LIGNE N° 1

TERMINUS OBSERVATORIO

BRANCHEMENT N° 13 B

PLAN DE POSE

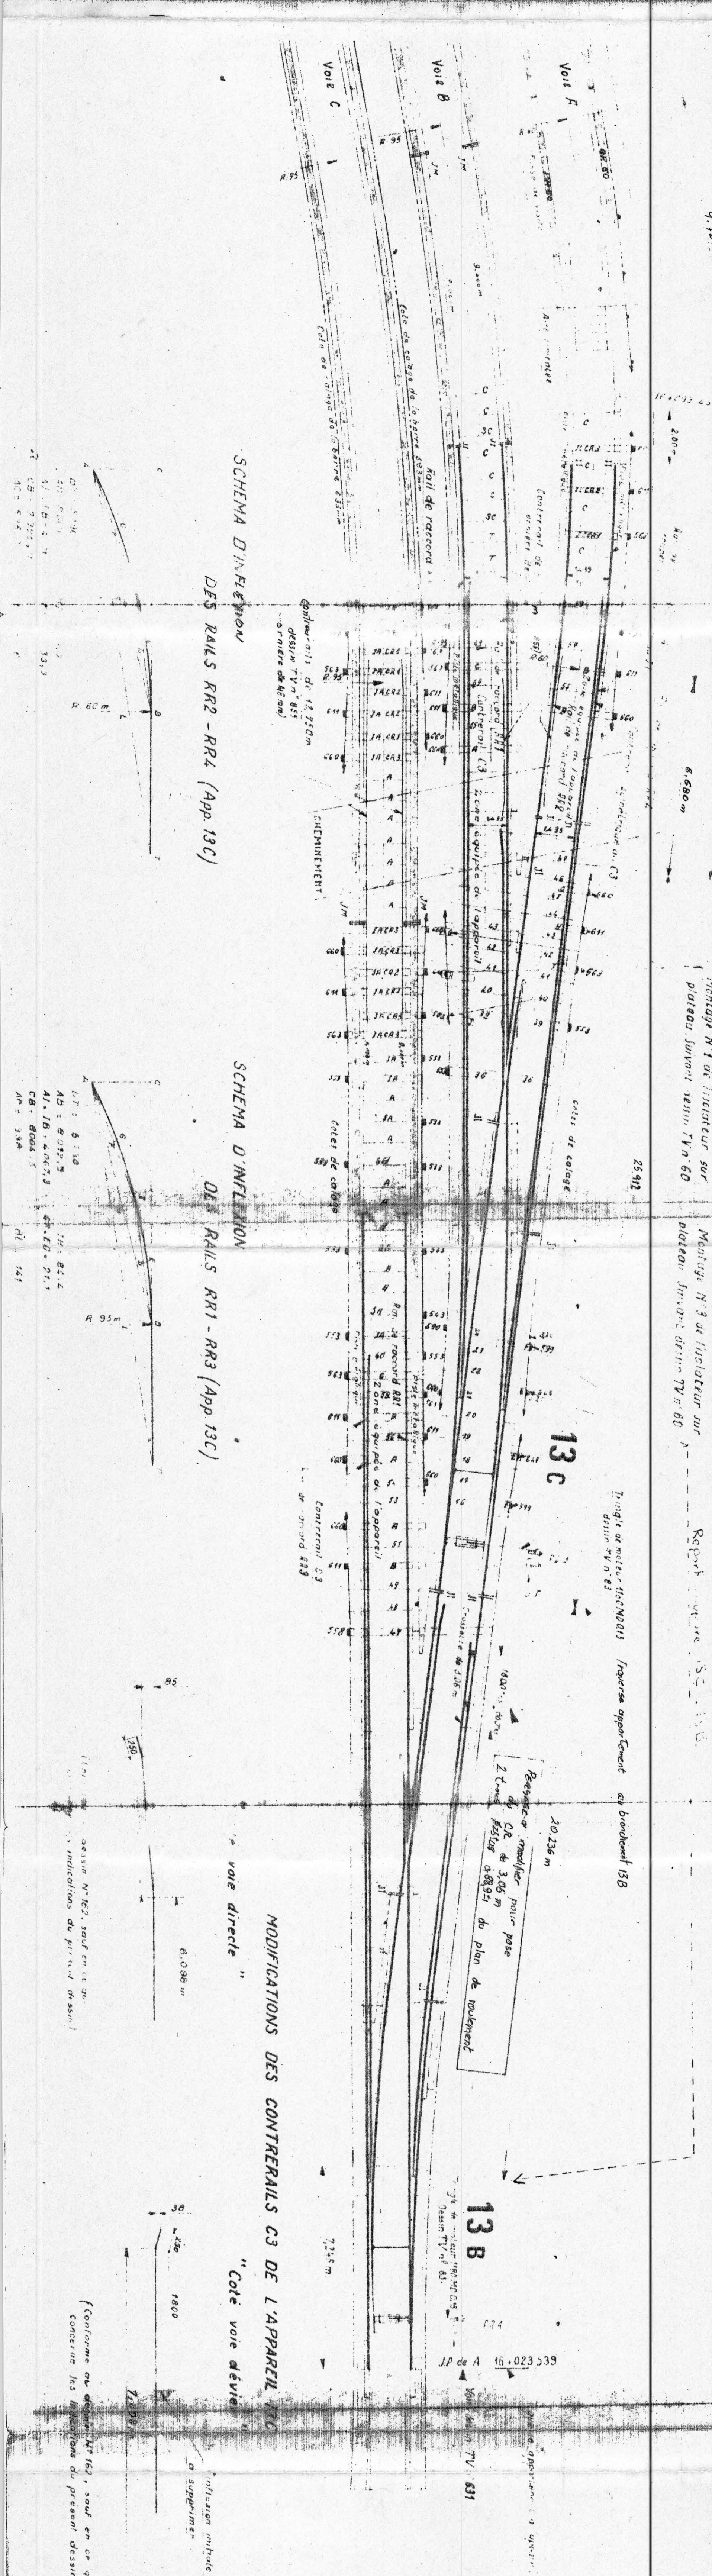
3/ Modification pour remplacement de barres de courant dans les appareils
 2/ Modification de 28 Avril 1970 - Révisé des barres de courant dans les appareils
 1/ Modification de 3 Juin 1970 après les dessins 7012, 7013, 7014, 7015 et TV 633

MODIFICATIONS DES CONTRE-RAILS C3 DE L'APPAREIL

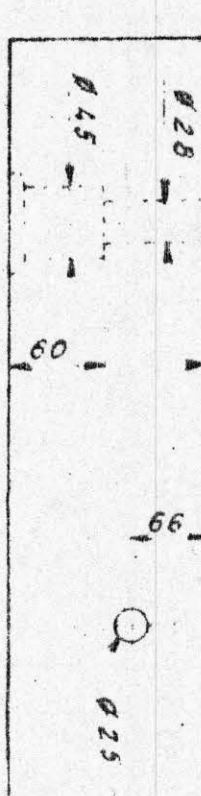
Les traverses A remplacent les traverses B
 Les traverses B remplacent les traverses C
 Les traverses C remplacent les traverses
